**Avis de la Mission Régionale d'Autorité environnementale
Nouvelle-Aquitaine
sur le projet de parc photovoltaïque au sol
à Fargues-sur-Ourbise (47)**

n°MRAe 2024APNA199

dossier P-2024-16388

Plan masse – extrait étude d'impact page 276

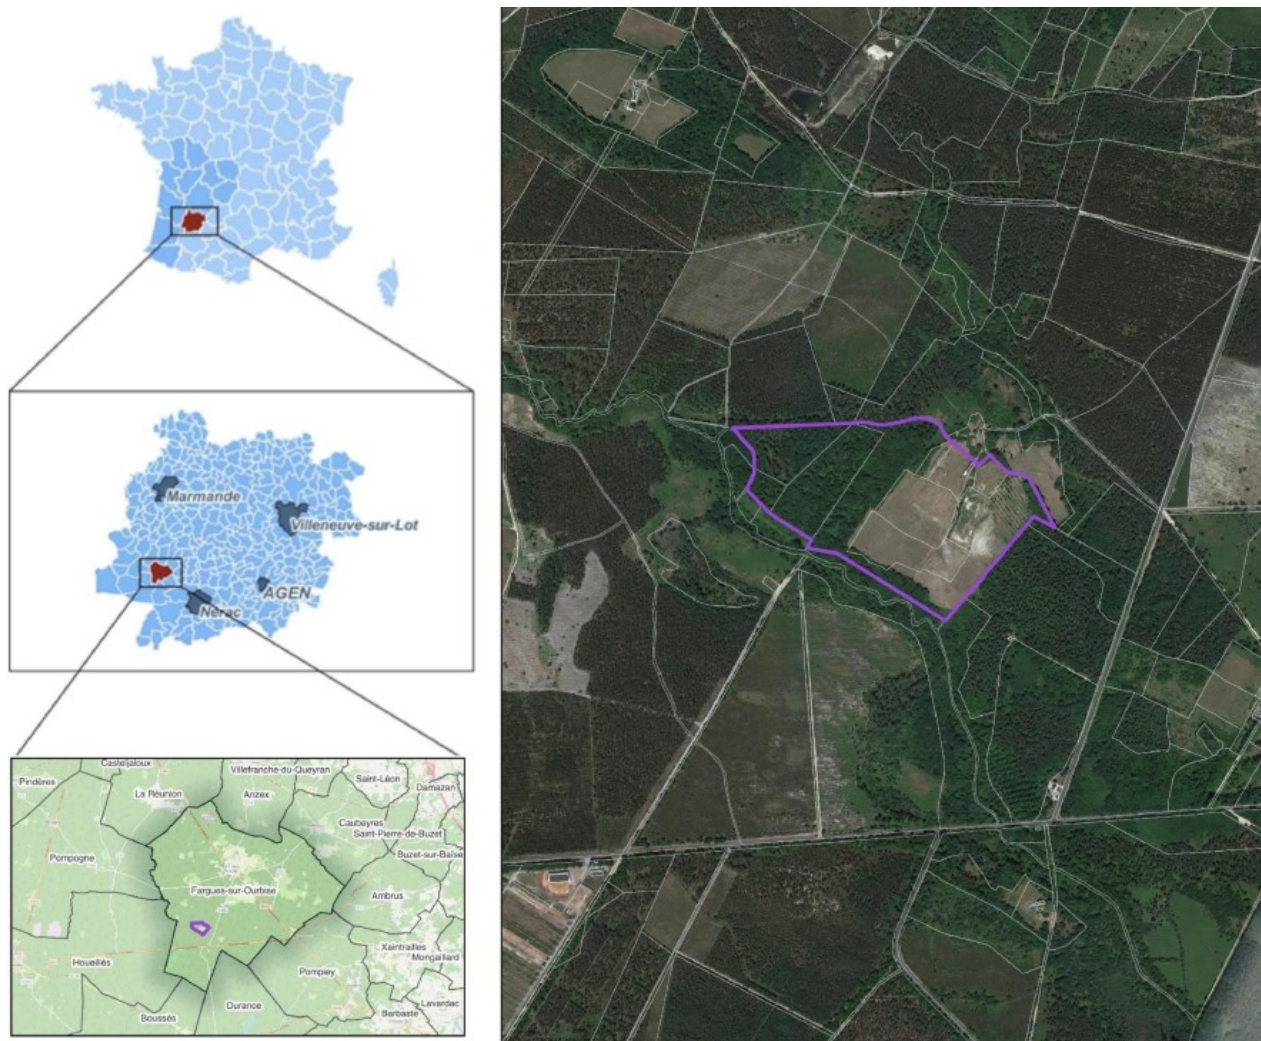
- de compléter l'analyse de l'**état initial de l'environnement** basée notamment sur des investigations proportionnées aux enjeux du site, en identifiant ces derniers sur toutes les périodes de l'année. Il est demandé notamment de superposer le plan masse du projet sur la carte de synthèse hiérarchisant les enjeux du site présente en page 197 de l'étude d'impact. Il est demandé également de justifier l'absence d'évitement des secteurs les plus sensibles (boisements, friches et lisières) ;

- de superposer le plan masse du projet sur cette carte ;
 - d'analyser les fonctionnalités des zones humides, le maintien de ces dernières pouvant nécessiter des mesures supplémentaires à l'évitement surfacique des zones humides identifiées ;

- de redéfinir le contour du projet en évitant les zones humides identifiées, ou, à défaut, de justifier l'absence de leur évitement ;
 - de quantifier les incidences résiduelles du projet après application des mesures d'évitement et de réduction, en tenant compte notamment des fonctionnalités des zones humides, et de prévoir des mesures de compensation en cas d'incidences non nulles ;
